第 8 回 委 員 会 資 料

1. 野洲駅北口駅前広場整備計画（案）	
1) 第7回委員会における主な意見と整備計画（案）への反映	1
2) 整備計画（案）の概要	3
3) 整備計画（案）の公表	5
4) 整備計画（案）に対する市民意見と対応方針（案）	6
5) 修正した整備計画（案）	9
2. 実施設計方針の確認	
1) 検討項目の整理	10
2) バリアフリー化	12
3) 横断歩道橋	13
4) 歩道	14
5) 安全施設等	15
6) シェルター	17
7) 休憩施設	18
8) 修景	19

1) 第7回委員会における主な意見と整備計画（案）への反映

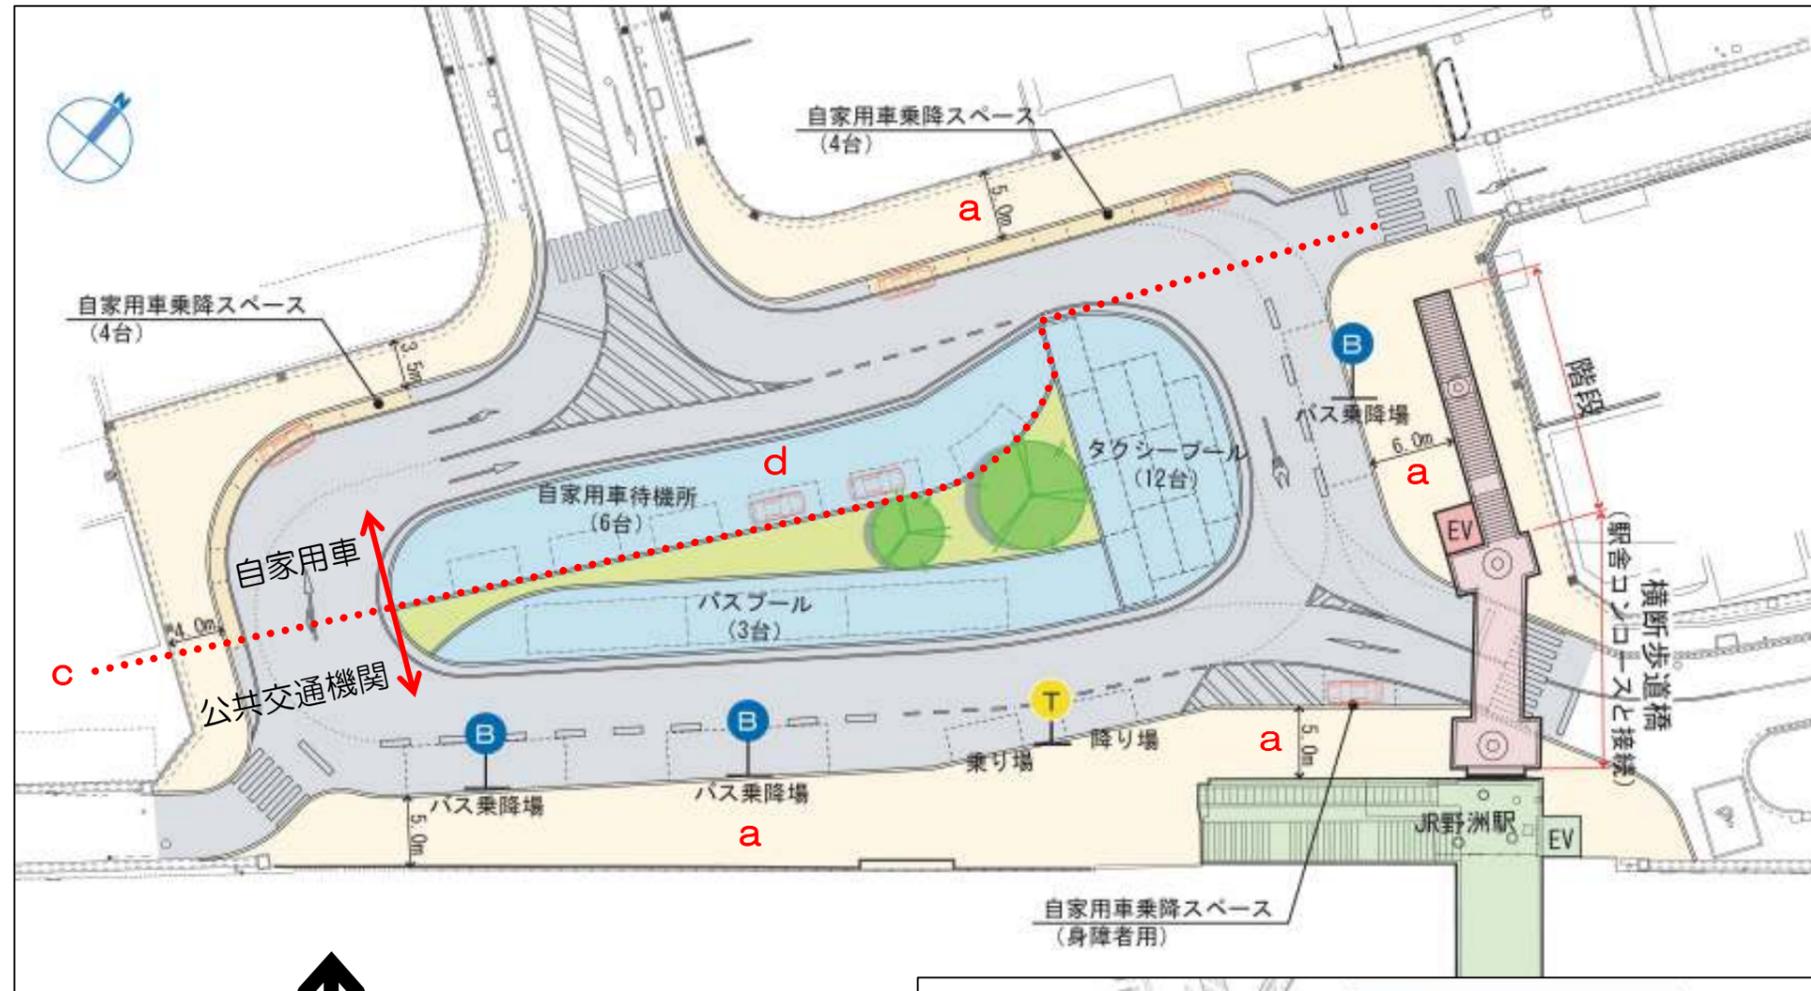
項目	意見	整備計画（案）への反映
歩道	<ul style="list-style-type: none"> 乗降場に面する歩道の幅員は十分に確保して欲しい。 安全性向上の観点からは、歩行者と自転車の輻輳状況に対する対応も大事である。 にぎわいがないので、再整備の際にはちょっとした休憩スペースを確保するなどの配慮もお願いしたい。 自家用車乗降スペースを有効に利用してもらえよう、シェルターの設置は必ず行って欲しい。 	<ul style="list-style-type: none"> 歩行者と自転車の安全な離合、車両への乗降のための待合いスペースの確保、休憩スペースの確保等に配慮し、歩道幅員を可能な限り拡幅した計画案としました。 駅前広場東側の自家用車乗降スペースには駅舎出入口及び横断歩道橋に接続するシェルターを配置する方針としました。
自転車	<ul style="list-style-type: none"> 安全性向上の観点からは、歩行者と自転車の輻輳状況に対する対応も大事である。（再掲） 自転車は駅前広場内での運転を禁止する（押して歩いてもらう）措置も必要。 	<ul style="list-style-type: none"> 駅前広場内は自転車の乗り入れ禁止とし、路面標示やサインによって利用者に周知することを計画します。 
自家用車乗降スペース・待機所	<ul style="list-style-type: none"> 自家用車をとめられるスペースは多く欲しい。（周辺道路における駐停車問題、企業等の送迎） 公共交通（バス・タクシー）と自家用車の利用エリア分離が出来ると良い。 駅舎前（タクシー乗降場東側）に自家用車乗降スペースを設置すると混雑の原因となる。広場反対側への配置に集約した方が良くと思う。 	<ul style="list-style-type: none"> 帰宅ラッシュ時等における自家用車の待機に配慮し、ロータリー中央島に自家用車待機所を確保します。規模については、バス及びタクシープールとの兼ね合いから6台とします。 利用エリアを明確化するよう、乗降場等の位置は、駅舎側に公共交通機関を配置し、自家用車は広場の反対側に配置します。（ただし、身障者用の自家用車乗降スペース1台分は駅舎前に確保します。）

タクシープール	<ul style="list-style-type: none"> タクシープールの契約台数は現状を維持して欲しい。 帰宅時間帯だけでもタクシープールを自家用車が使えるようにしてはどうか。 	<ul style="list-style-type: none"> タクシープールの規模は、事業者協議の結果、現状維持（12台）としました。 ルール周知が難しく、トラブル発生の原因となるため、共用は避けることが望ましいと判断しています。
横断歩道橋	<ul style="list-style-type: none"> 横断歩道橋は安全の観点からはあった方が良くもしいないが、大きな費用をかける必要性が感じられない。景観の面からも違和感を憶える。 横断歩道橋は将来計画として考えるのも良いのではないか。 	<ul style="list-style-type: none"> C-1案において歩車分離対策の根幹となる施設であることから整備する方針とします。 将来計画では整備費用の担保ができないため、今回の整備を目指します。

- ・乗降場等の位置は、駅舎側に公共交通機関を配置し、自家用車は広場の反対側に配置します。
- ・効率的で分かりやすい車両走行経路とし、指定場所以外への駐停車を減らすようにそれぞれの空間を明示します。
- ・乗降場等は、路面の色分けやサイン整備等により分かりやすさに配慮します。

整備計画（案）；タクシープール12台

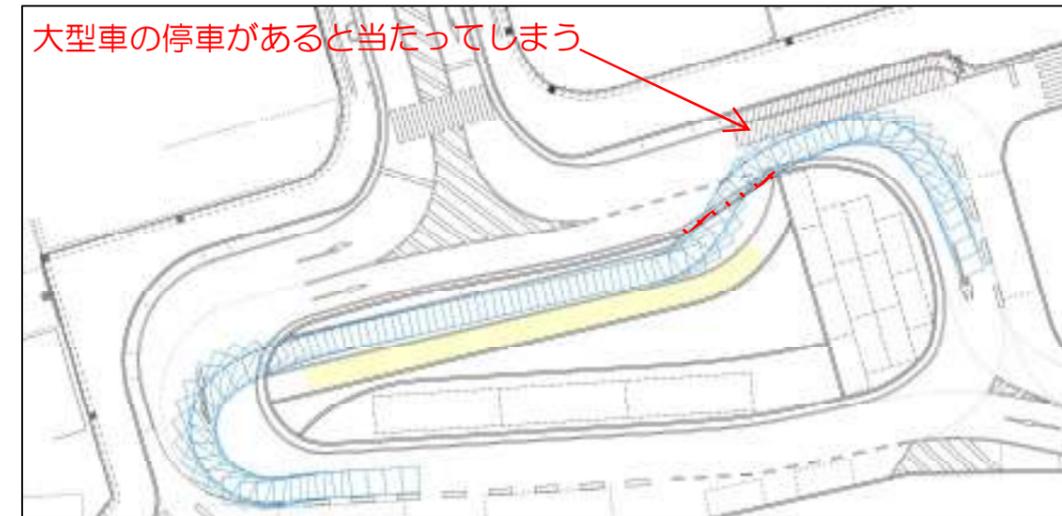
- ・タクシープールについて、台数が多すぎる（実際の停車台数は少ない）との市民意見がありました。
- ・事業者との協議等を踏まえ、台数の大幅な削減は困難です。しかし、台数を減らすことにより、一般車待機所からの出やすさが向上するため、タクシープール台数を減らす方向で整備計画（案）を修正したいと考えます。
- ・整備計画（案）でマイクロバスの出庫を考えると、出口前面の一般車乗降スペースに大型バス等が停車していた場合に出庫できません。（出口を図面左側に向かって拡大していくことにより対応可能ですが、安全性の観点からは望ましくありません）
- ・タクシープール台数を1台減らすことにより、マイクロバスの出庫と安全性に配慮できる出口設定が可能となり、かつ、停車しているタクシーとも距離を確保できるため、出やすさが向上します。

検討案A；右側停車	検討案B；左側停車
平面図		
待機所内	停車車両は出庫時に比較的に見づらい左後方確認を伴う	特に問題なし
待機所出入口	・マイクロバス入庫に特に問題なし ・マイクロバス出庫に対応できる	・A案に比してマイクロバスはやや入庫しづらい ・マイクロバス出庫に対応できる
タクシープール	台数：11台	台数：10台 プールに入りづらい
評価	待機所内の交通量は限定的であり、右側停車で問題はないと判断します（検討案Aでの修正）
